Derzeit für eine 3. Beteiligung zum RPD vorgesehene Änderungen

Hier: Änderungen der graphischen Darstellung in den kreisfreien Städten im Vergleich zur Fassung gemäß Regionalratsbeschluss vom 23.06.2016 (ohne gesondert aufgeführte Änderungen der Windenergiebereiche und der Verkehrsdarstellungen)

Ä3BT-Düsseldorf Nr. 2

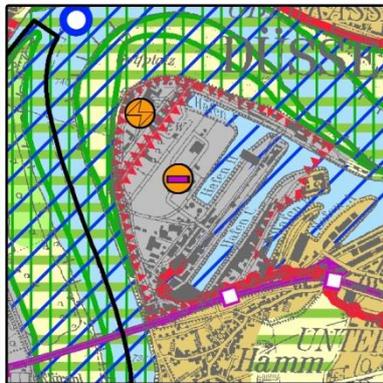
Die Änderung beinhaltet im südlichen Bereich eine redaktionelle Anpassung an die örtliche Situation. Die im Bereich nördlich des Schlosses Garath vorgenommene Änderung (östliche Ausdehnung des ASB) ergibt sich aufgrund neuer Argumente im Erörterungsverfahren. Hier sollen städtebauliche Verbindungen in Richtung Freiraum hergestellt und damit die Situation vor Ort aufgewertet werden. Vor dem Hintergrund der dortigen vorhandenen baulichen Prägung und des hohen Bedarfs in Düsseldorf wurde der Anregung der Stadt Düsseldorf gefolgt. Aufgrund dieser

Änderung der zeichnerischen Darstellung sollen – als nicht wesentliche Beikartenänderung – auch die entsprechenden Darstellungen in der Beikarte 4 C vor einem Aufstellungsbeschluss noch geändert werden.

Ä3BT-Düsseldorf Nr. 3

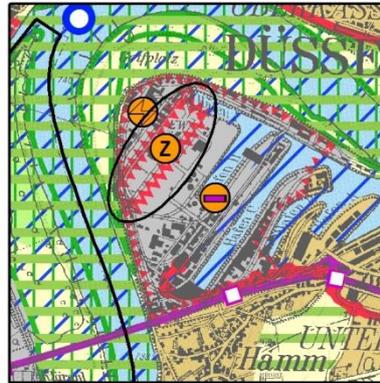
Die Änderung erfolgt auf erneute Anregung im Erörterungsverfahren. Der Bereich der Straße Am Fallhammer (Reservefläche / ehemalige Kohlenlagerfläche des Kraftwerkes Lausward) ist zurzeit in hafenaffiner Nutzung. Er befindet sich jedoch im Grundbesitz der Düsseldorfer Stadtwerke und wurde nicht veräußert, sondern in Erbpacht mit einem außerordentlichen Kündigungsrecht versehen. Hier kann es im Zuge der weiteren energiewirtschaftlichen Entwicklungen noch zu einem Bedarf für eine Nutzung als Standort für Kraftwerke und einschlägige Nebenbetriebe kommen (Vorteil der Nachbarschaft zum bestehenden Kraftwerk und Vorteile in Bezug auf das bestehende Leitungsnetz) – auch wenn sich diese aktuell nicht konkret abzeichnet. Dem würde der Regionalplan ohne die obige Änderung entgegenstehen. Um diesem Umstand Rechnung zu tragen und nicht eine der Nutzungsoptionen raumordnerisch auszuschließen, wird vorgesehen, den in Rede stehenden Bereich mit einer Zweckbindung darzustellen, die ihn sowohl als Standort des kombinierten Güterverkehrs - Hafennutzung und hafenaffines Gewerbe – vorsieht als auch als Standort für Kraftwerke und einschlägige Nebenbetriebe (d.h. raumordnerisch beides zulässt). Mit dieser Darstellung werden entgegenstehende Nutzungen ausgeschlossen, denn aufgrund der Lage am Wasser und der angrenzenden Kraftwerksnutzung sowie angesichts des Mangels an entsprechenden Erweiterungsflächen sind nur diese beiden Nutzungsvarianten standörtlich sinnvoll.

Ä3BT-Krefeld Nr. 2

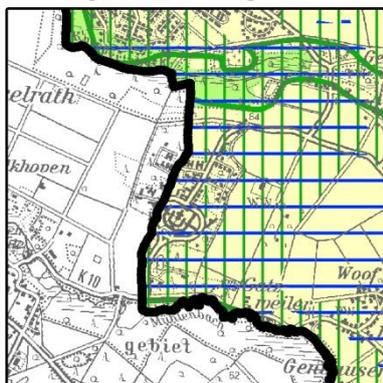
Die Ergänzung einer Zweckbindung für die Umschlaganlagen im Bereich des Chemparks in Krefeld-Uerdingen wurde im Rahmen der Erörterung angesprochen. Im Nachgang zur Erörterung hat auf dieser Grundlage der Regionalrat erwogen, an diesem Standort dem Belang der Sicherung von Hafensflächen mehr Gewicht einzuräumen.

Mit einem jährlichen Umschlagvolumen von etwa 1,9 Mio.t haben die Umschlaganlagen im Bereich des Chemparks eine erhebliche Bedeutung für den Güterumschlag in Krefeld.

Ä3BT-Mönchengladbach Nr. 01

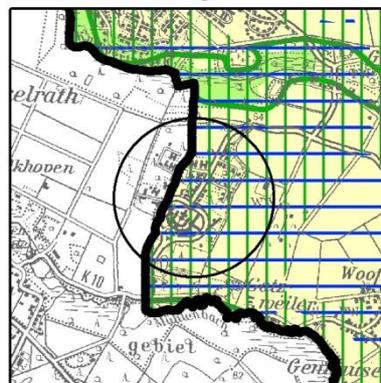
Die Vergrößerung des BSLE erfolgt zur Anpassung an die bestehende ordnungsbehördliche Verordnung über die Festsetzung des Landschaftsschutzgebietes im Be-

reich des ehemaligen Militärkrankenhauses in Mönchengladbach.
 Aufgrund dieser Änderung der zeichnerischen Darstellung soll – als nicht wesentliche Beikartenänderung – auch die entsprechende Darstellung in der Beikarte 4 E vor einem Aufstellungsbeschluss noch geändert werden.

Ä3BT-Mönchengladbach Nr. 02

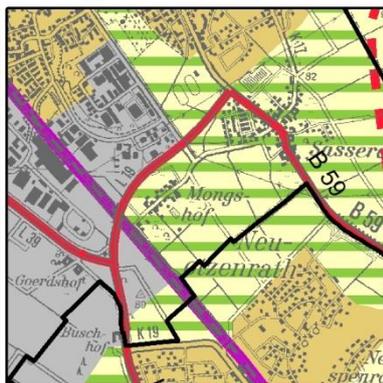
Die Änderung erfolgt auf erneute Anregung im Erörterungsverfahren durch die Stadt Mönchengladbach. Die bauplanungsrechtlich gesicherte - zum großen Teil schon bebaute - Situation an dieser Stelle macht die Erweiterung des ASB notwendig. Aufgrund dieser Änderung der zeichnerischen Darstellung sollen – als nicht wesentliche Beikartenänderung – auch die entsprechenden Darstellungen in der Beikarte 4 C vor einem Aufstellungsbeschluss noch geändert werden.

Ä3BT-Mönchengladbach Nr. 03

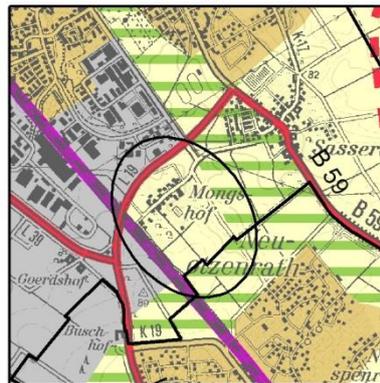
Im Nachgang zur ersten Erörterung wurden die im Verfahren vielfach diskutierten Flächen zur Erweiterung des Regioparks in Mönchengladbach erneut durch den Regionalrat erwogen. Vor dem Hintergrund der bisherigen überwiegend im nördlichen Bereich erfolgten Ausweisung im Regionalplan (Mackenstein), soll eine

mögliche langfristige Entwicklungsoption auch im südlichen Bereich der Stadt Mönchengladbach dargestellt werden. Deshalb wurde dort ein Sondierungsbereich dargestellt mit der Wirkung, dass an dieser Stelle auch der Regionale Grünzug entfällt. Aufgrund dieser Änderung der zeichnerischen Darstellung sollen – als nicht wesentliche Beikartenänderung – auch die entsprechenden Darstellungen in der Beikarte 4 C vor einem Aufstellungsbeschluss noch geändert werden.

Ä3BT-Solingen Nr. 1

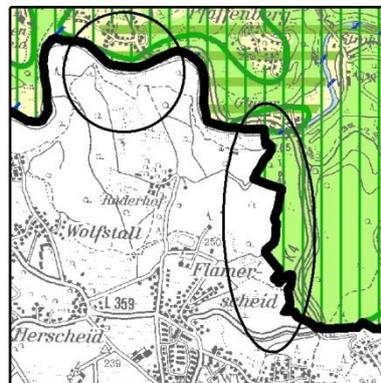
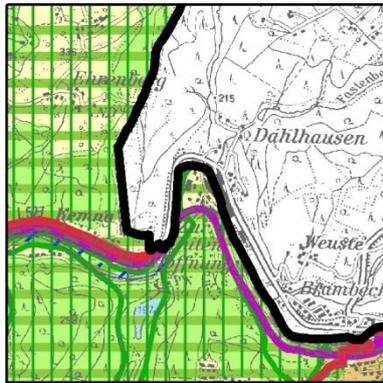
Die Änderung erfolgt auf der Grundlage des aktualisierten Grenzverlaufes für das Gebiet der Stadt Solingen. Der Grenzverlauf für die Planungsregion Düsseldorf wird daran angepasst, ebenso wie die Freiraumdarstellung Wald und die überlagernde Freiraumfunktion BSLE. Aufgrund dieser Änderung der zeichnerischen Darstellung BSLE soll – als nicht wesentliche Beikartenänderung – auch die entsprechende Darstellung in der Beikarte 4 E vor einem Aufstellungsbeschluss noch geändert werden.

Ä3BT-Wuppertal Nr. 1

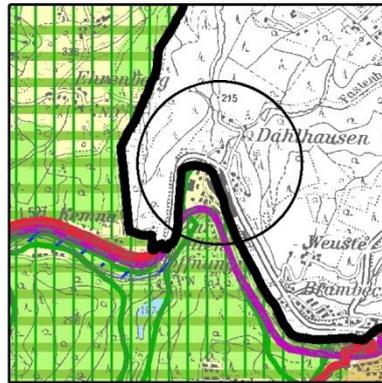
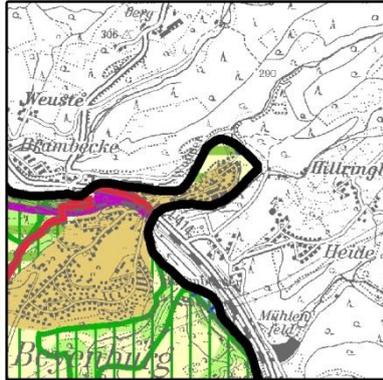
Die Darstellung des RGZ soll in dem Grenzzipfel wegen der Kleinräumigkeit dieses Bereiches, seiner von den benachbarten RGZ isolierten Lage und der siedlungs-räumlichen Überprägung entfallen.

Für die Darstellung von Regionalen Grünzügen besteht darüber hinaus aufgrund der angrenzenden Freiraumnutzungen jenseits des Planungsraumes keine Grundlage, zumal auch jenseits der Grenze der Planungsregion im Gebiet des RVR eine Weiterführung des Bereiches nicht vorgesehen ist. Somit bestehen keine konkreten Ansatzpunkte für eine die Grenzen der Planungsregion übergreifende Freiraumvernetzung im Sinne des Kriteriums 3.4 (kommunale, interkommunale und (über-)regionale Planungen und Konzepte für Freizeit und Erholung im Freiraum; Kap. 7.2.6.1 der Begründung).

Eine Darstellung des Bereiches als Regionaler Grünzug ist aus den vorgenannten Gründen weder sachgerecht noch angemessen: Weder können durch die Darstellung von RGZ Freiraumkorridore zwischen Siedlungsbereichen freigehalten werden, noch könnte der Bereich sinnvoll dazu beitragen, den regionalen Freiraumzusammenhang zu erhalten und zu entwickeln. Aufgrund dieser Änderung der zeichnerischen Darstellung BSLE soll – als nicht wesentliche Beikartenänderung – auch die entsprechende Darstellung in der Beikarte 4 C vor einem Aufstellungsbeschluss noch geändert werden.

Ä3BT-Wuppertal Nr. 2

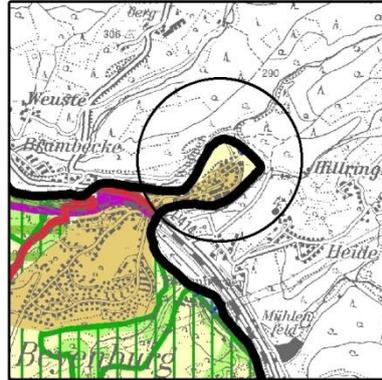
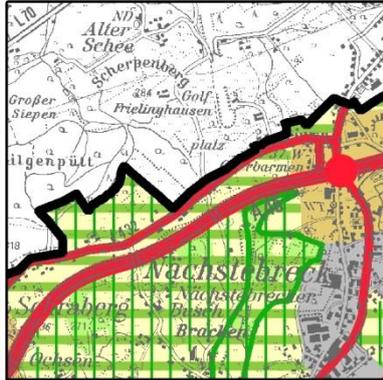
Die Darstellung des RGZ soll in dem Grenzzipfel wegen der Kleinräumigkeit dieses Bereiches entfallen und in ihrer Ausdehnung auf die diesseits der Trasse bzw. des ASB liegenden Bereiche reduziert werden.

Für die Darstellung von Regionalen Grünzügen besteht darüber hinaus aufgrund der angrenzenden Freiraumnutzungen jenseits des Planungsraumes keine Grundlage, zumal auch jenseits der Grenze der Planungsregion im Gebiet des RVR eine Weiterführung des Bereiches nicht vorgesehen ist. Somit bestehen auch keine konkreten Ansatzpunkte für eine die Grenzen der Planungsregion übergreifende Freiraumvernetzung im Sinne des Kriteriums 3.4 (kommunale, interkommunale und (über-)regionale Planungen und Konzepte für Freizeit und Erholung im Freiraum; Kap. 7.2.6.1 der Begründung).

Eine Darstellung des Bereiches als Regionaler Grünzug ist aus den vorgenannten Gründen weder sachgerecht noch angemessen: Weder können durch die Darstellung von RGZ Freiraumkorridore zwischen Siedlungsbereichen freigehalten werden, noch könnte der Bereich sinnvoll dazu beitragen, den regionalen Freiraumzusammenhang zu erhalten und zu entwickeln. Aufgrund dieser Änderung der zeichnerischen Darstellung BSLE soll – als nicht wesentliche Beikartenänderung – auch die entsprechende Darstellung in der Beikarte 4 C vor einem Aufstellungsbeschluss noch geändert werden.

Ä3BT-Wuppertal Nr. 3

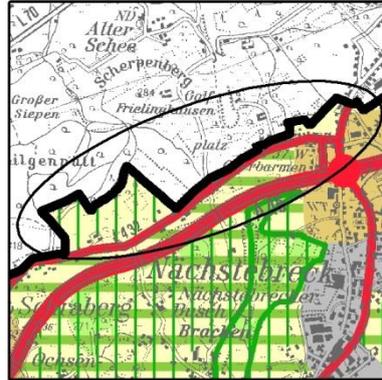
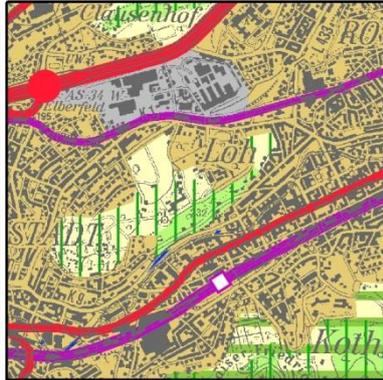
Einzelne kleinere Bereiche nördlich der Straße Mollenkotten (L 432) werden nicht als RGZ dargestellt, da die dem Konzept für die Darstellung regionaler Grünzüge zugrunde liegenden Kriterien hier nicht greifen.

Für die Darstellung von Regionalen Grünzügen besteht auch deshalb keine Grundlage, weil jenseits der Grenze der Planungsregion im Gebiet des RVR eine Weiterführung des Bereiches nicht vorgesehen ist. Somit bestehen auch keine konkreten Ansatzpunkte für eine die Grenzen der Planungsregion übergreifende Freiraumvernetzung im Sinne des Kriteriums 3.4 (kommunale, interkommunale und (über-) regionale Planungen und Konzepte für Freizeit und Erholung im Freiraum; Kap. 7.2.6.1 der Begründung). Da durch die Darstellung von RGZ weder Freiraumkorridore zwischen Siedlungsbereichen freigehalten werden können, noch die durch Verkehrsnutzungen isolierten Flächen sinnvoll dazu beitragen können, den regionalen Freiraumzusammenhang zu erhalten und zu entwickeln, ist eine Darstellung des Bereiches als Regionaler Grünzug insofern weder sachgerecht noch angemessen. Aufgrund dieser Änderung der zeichnerischen Darstellung BSLE soll – als nicht wesentliche Beikartenänderung – auch die entsprechende Darstellung in der Beikarte 4 C vor einem Aufstellungsbeschluss noch geändert werden.

Ä3BT-Wuppertal Nr. 4

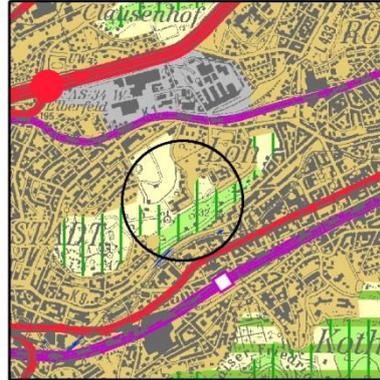
Mit der Änderung der Darstellung wird ein Hinweis aus der Erörterung aufgegriffen. Die ASB-Darstellung vollzieht den Umfang der tatsächlichen Bebauung sowie der rechtswirksamen Bauleitplanung nach. Die Festlegung BSLE wird entsprechend zurückgenommen und an den Umfang des bestehenden Landschaftsschutzgebietes angepasst. Aufgrund dieser Änderung der zeichnerischen Darstellung soll – als nicht wesentliche Beikartenänderung – auch die entsprechende Darstellung in der Beikarte 4 E vor einem Aufstellungsbeschluss noch geändert werden.

Ä3BT-Wuppertal Nr. 5

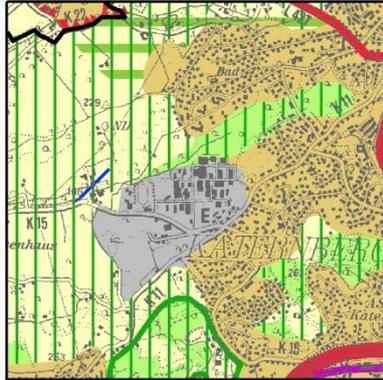
Die Darstellung des Ablagerungsbereiches (Sedimentationsbecken Schickenberg) erfolgt aufgrund der zurzeit tatsächlichen Nutzung.

Ä3BT-Wuppertal Nr. 6

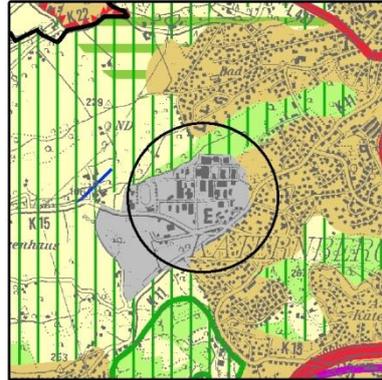
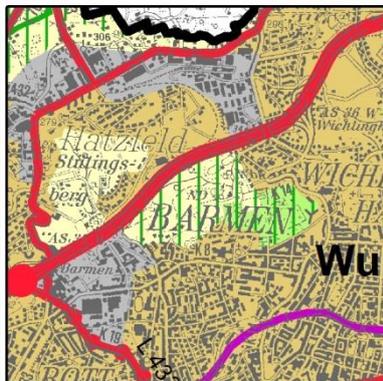
Die Rücknahme der Darstellung von Waldbereichen im Bereich Aprath erfolgt zur Anpassung der Darstellung des GIB im RPD gemäß der verbindlichen kommunalen Bauleitplanung.

Ä3BT-Wuppertal Nr. 7

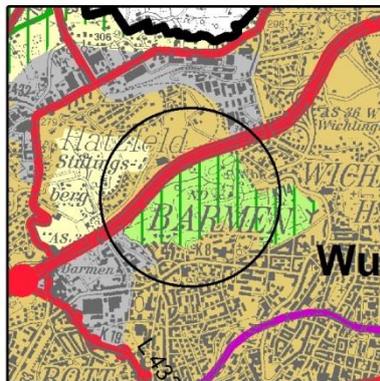
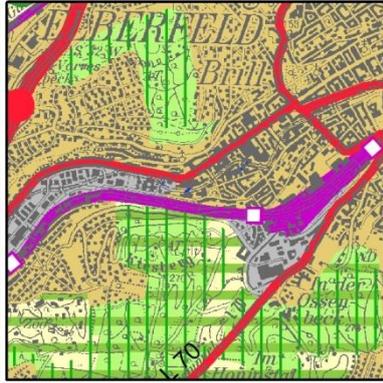
Im Bereich Nordpark werden flächendeckend Waldbereiche dargestellt. Der Bereich des Nordparks ist laut ATKIS wie die meisten Parkanlagen als „Sport-, Freizeit- und Erholungsfläche“ erfasst und wurde somit im RPD-Entwurf zunächst nicht als Wald dargestellt. Die Einschätzung, dass eine Darstellung als Waldbereich dennoch angemessen ist, wird sowohl durch die Auswertung des Luftbildes als auch durch die Stellungnahme des Landesbetriebes Wald und Holz NRW gestützt.
